ガラス固化体検査室天井クレーンつり具 概要図 (ふた把持具の追加設置)

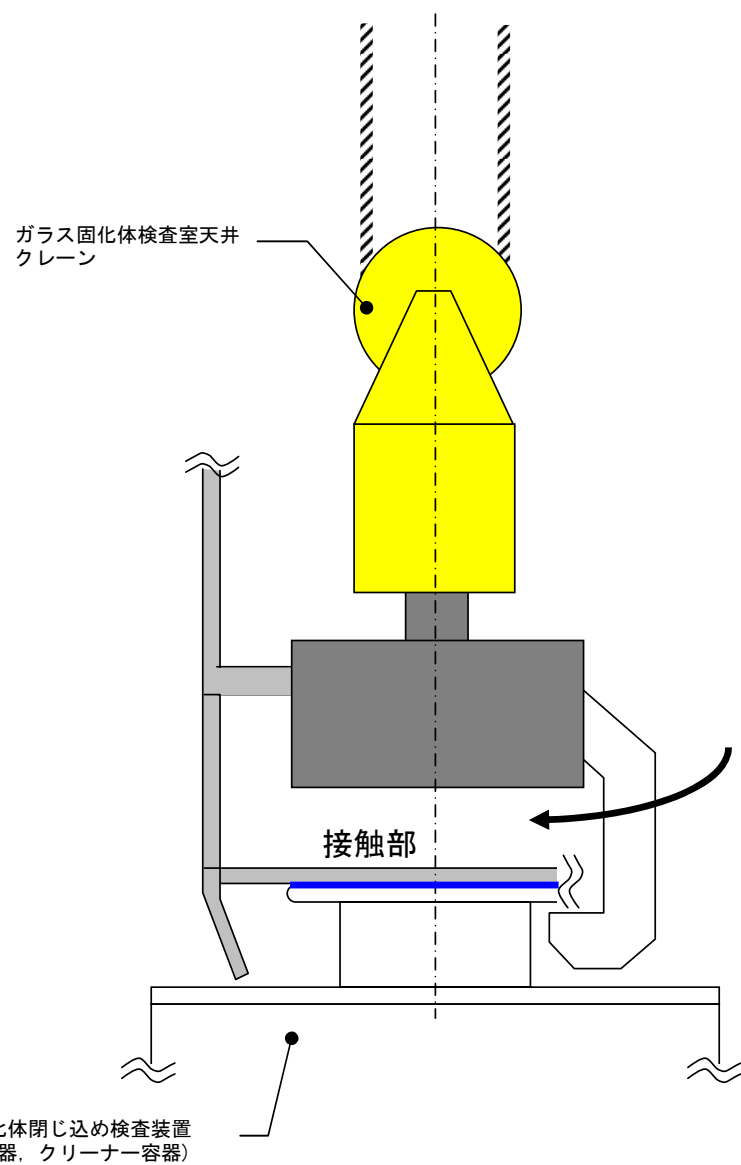
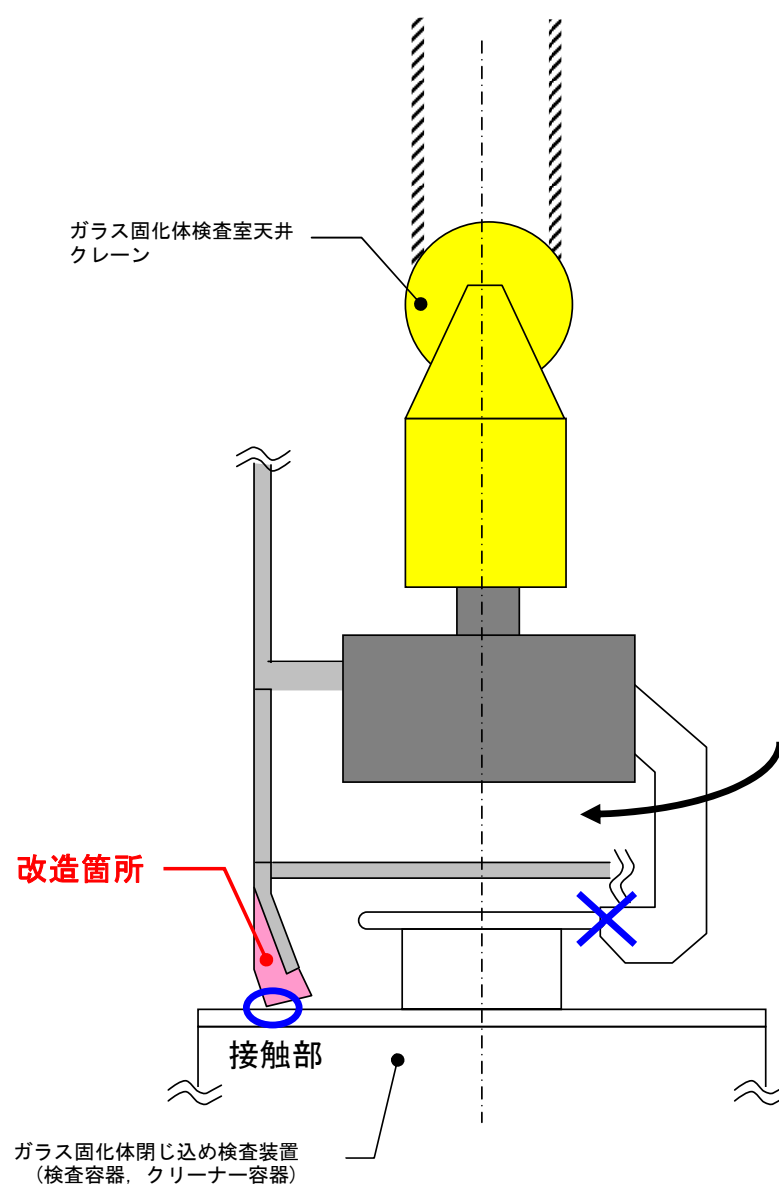
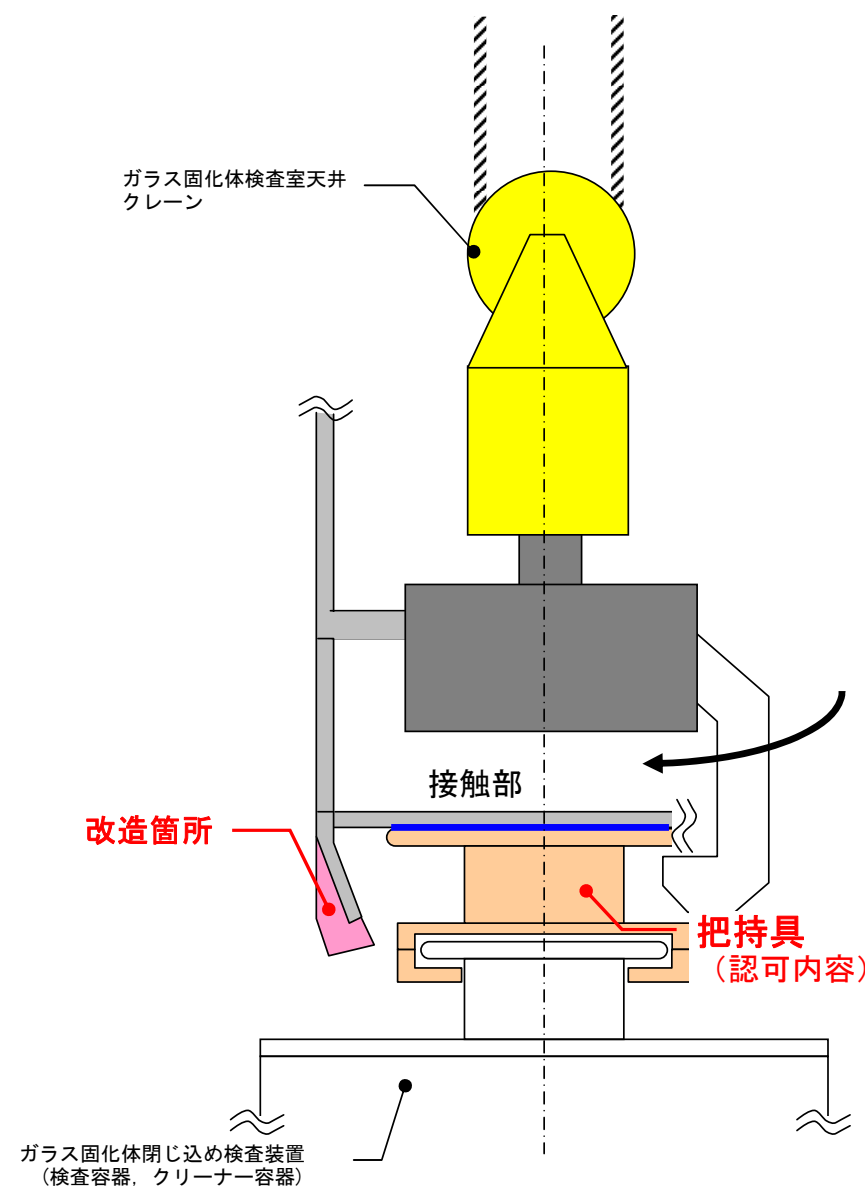
同クレーンの改造に伴い、ガラス固化体検査室に設置しているガラス固化体閉じ込め検査装置 (容器のふた部) に把持具を追加設置する。
